ZAMAWIAJĄCY
GMINA ŻARNÓW

Nr RS.I.271.14.1.2018

Wyjaśnienia do treści SIWZ

Przedmiot zamówienia: **„Przebudowa i zagospodarowanie terenu przy kompleksie boisk sportowych w Żarnowie”.**

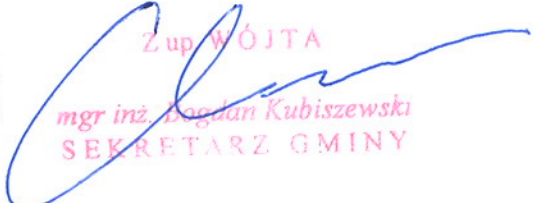
4. Projekt przyjmuje na bieżnię, rozbieg i boisko wielofunkcyjne ten sam typ nawierzchni pu tj. typu SANDWICH.

Zwracamy uwagę, że wybór rodzaju nawierzchni pu jest właściwy dla bieżni i rozbiegu natomiast jest niefortunny dla boiska wielofunkcyjnego ponieważ tego typu nawierzchnia to nawierzchnia typowo lekkoatletyczna a nie wielofunkcyjna. Informujemy, że wierzchnia warstwa nawierzchni pu typu SANDWICH uniemożliwia właściwe użytkowanie jej do piłki ręcznej, koszykówki i siatkówki ponieważ posypka z EPDM będzie się odrywać od wylewki i będzie sprawiać niebezpieczeństwo przy szybkim poruszaniu się po niej.

To co jest zaletą dla biegania w obuwiu lekkoatletycznym (z kolcami) nie nadaje się do właściwej eksploatacji na boisku wielofunkcyjnym.

Informujemy, że występują następujące nawierzchnie stosowane na boiskach wielofunkcyjnych:

- typu EPDM 2S dwuwarstwowa (SBR/EPDM) – nawierzchnia występuje tylko jako przepuszczalna dla wody.

- typu NATRYSK – nawierzchnia występuje w 2 wariantach - jako przepuszczalna lub nieprzepuszczalna dla wody (szpachla pu na warstwie z SBR).

Nawierzchnia pu typu EPDM 2S to najczęściej stosowany typ na boiskach wielofunkcyjnych - o gr. ok. 14-16 mm (SBR+pu gr. 7-8 + EPDM+pu 7-8 mm). Nawierzchnia typu EPDM 2S ma zdecydowanie gładszą wierzchnią warstwę od nawierzchni pu typu NATRYSK.

W związku z powyższym wnosimy o stosowną korektę poprzez wybór właściwej nawierzchni sportowej pu dla boiska wielofunkcyjnego oraz wybór jednego z proponowanych wyżej rozwiązań.

- Ad. 2.** Zamawiający nie posiada przedmiaru w programie excel.
- Ad. 3.** Zamawiający nie wyraża zgody na zmianę godziny otwarcia ofert.
- Ad. 4.** Należy przyjąć nawierzchnię typu NATRYSK nieprzepuszczalną dla wody.
